水土保持方案报告表

项目名称： 上海国际旅游度假区西片区横西河
(秀沿路~龙游港)河道整治工程

附件 10 专家意见

附件 11 专家意见回复

附图2 项目区水系图 1:4000

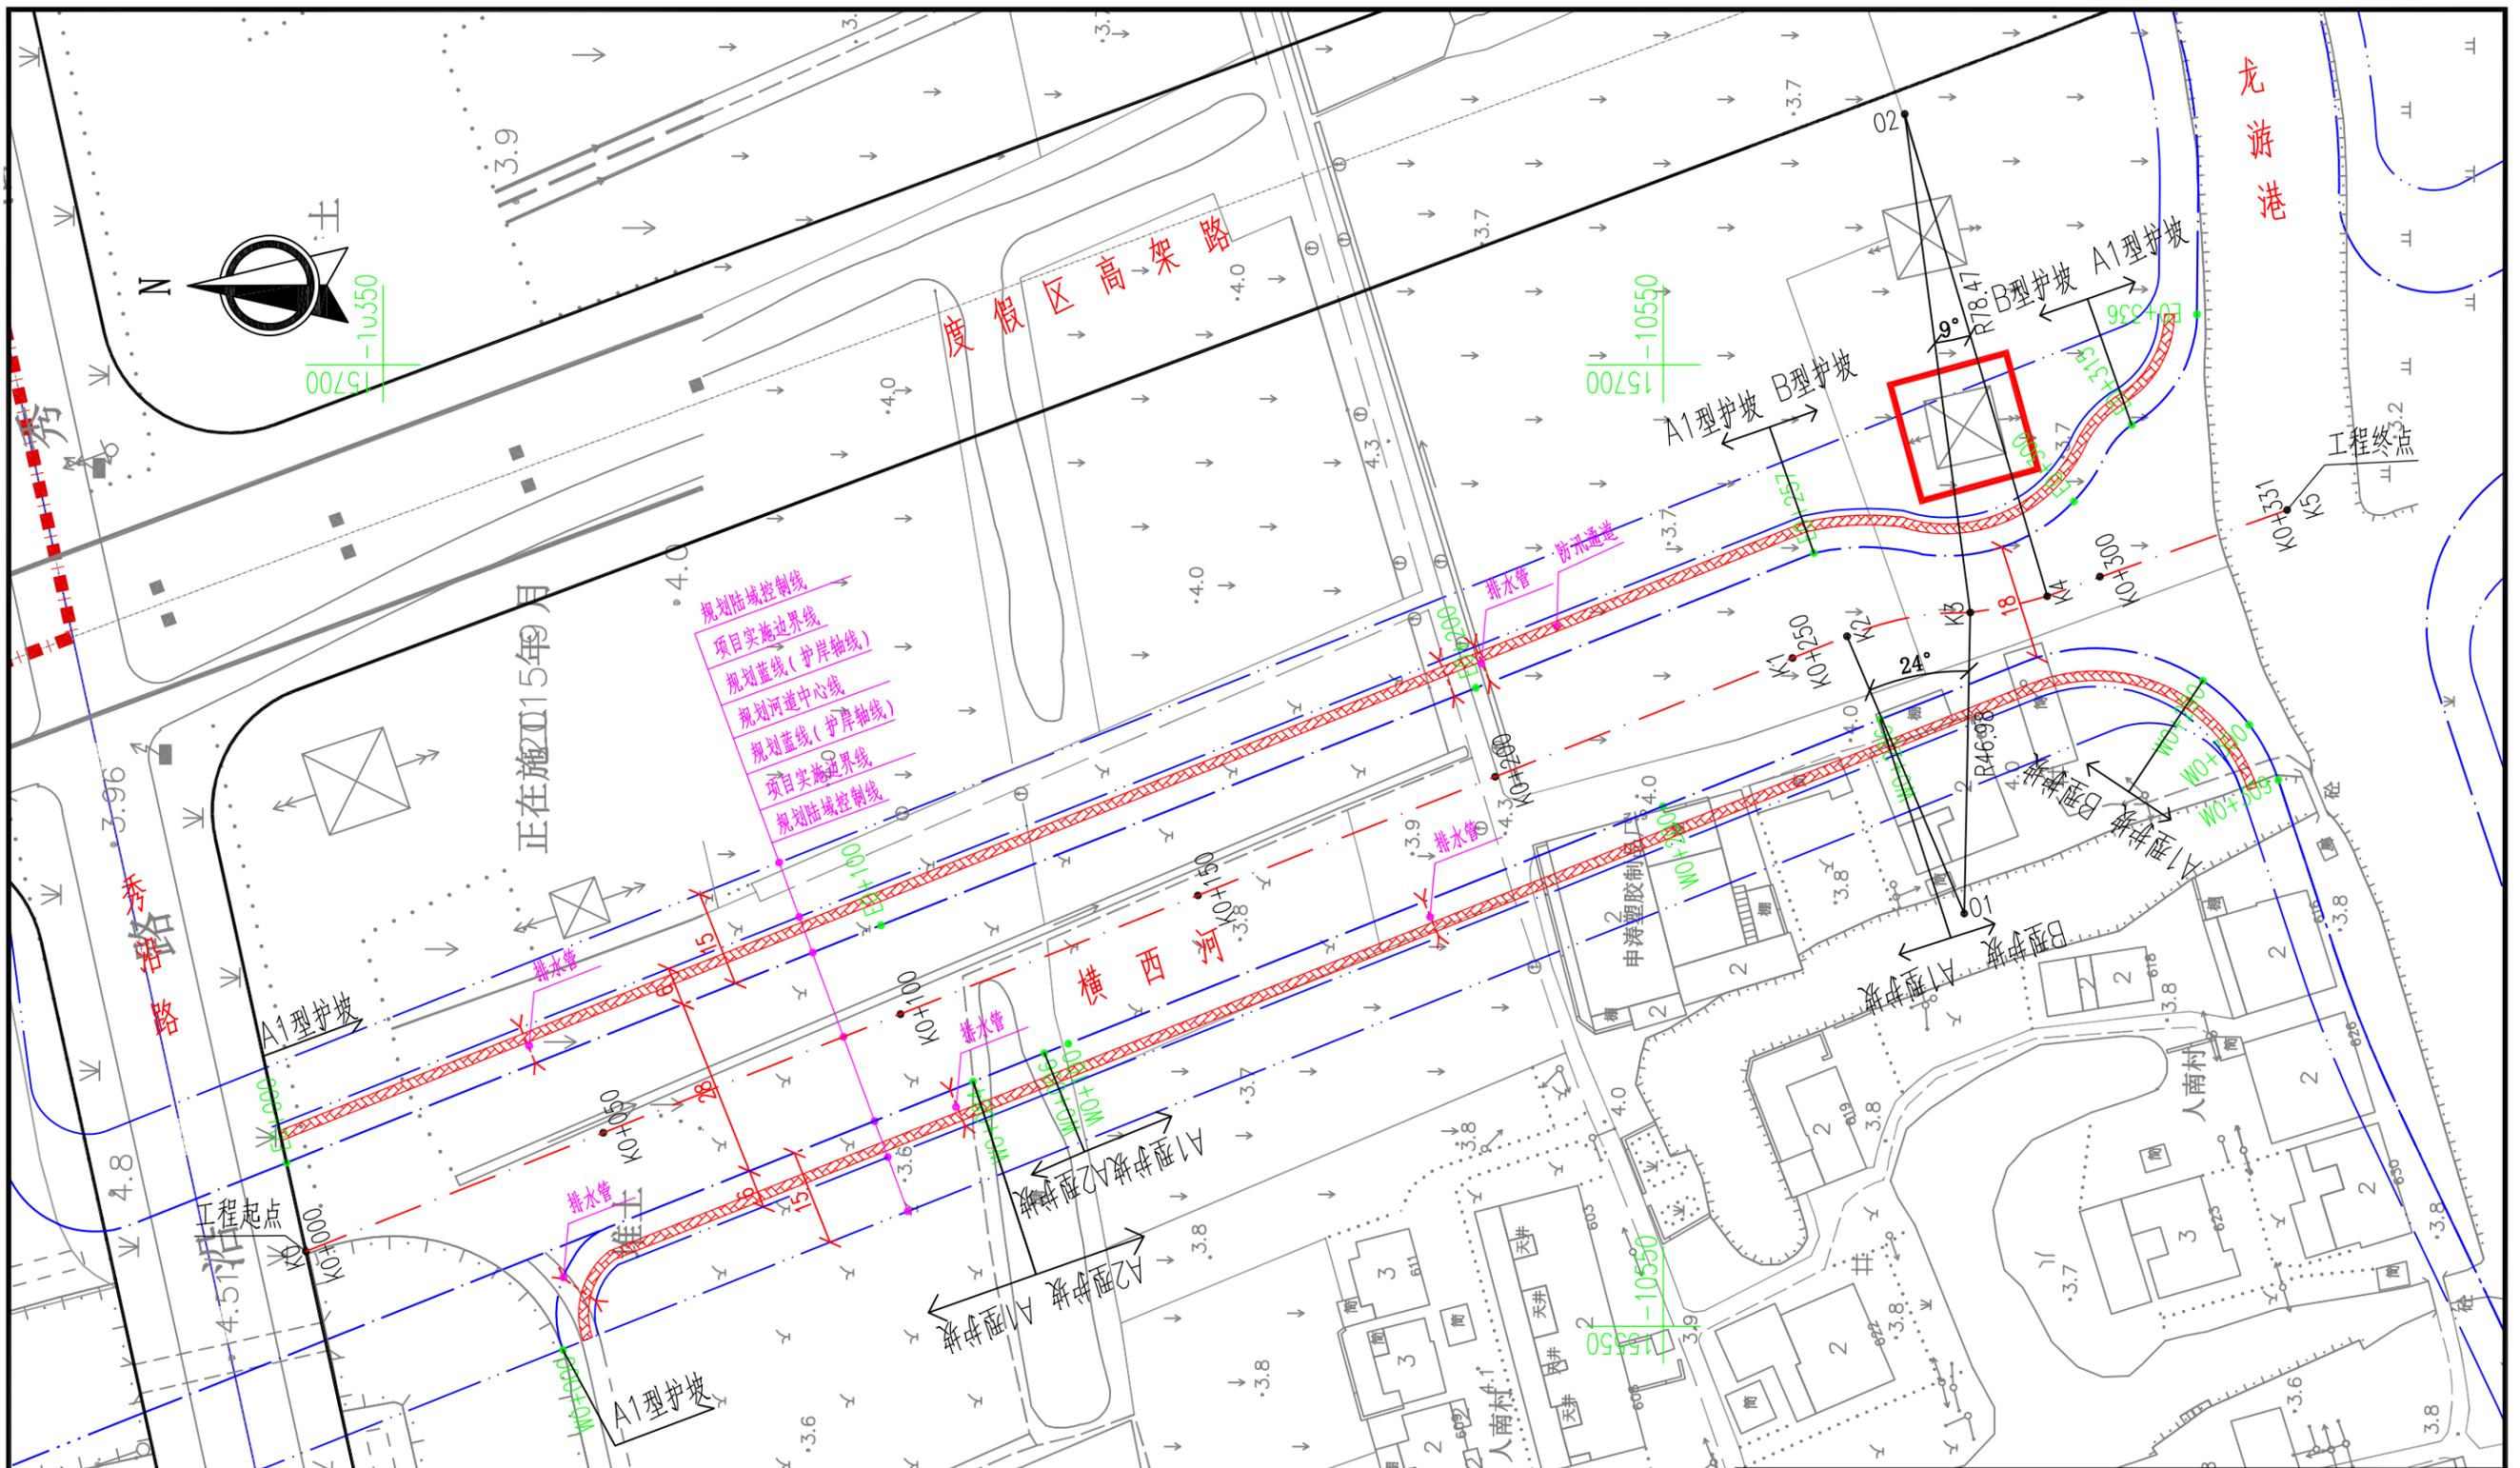
12、P82 “附图 2 项目所在区域水系图” 与 P90 “项目周边水系图” 和 “项

目水系图”建议统一修改为“附图 2 项目区水系图”并补充说明所采用的底图来源及时间，建议最新的航片水体 CAD 图（目前最新的是 2020 年的）并放大到项目周边 1km 范围；

回复：已修改。
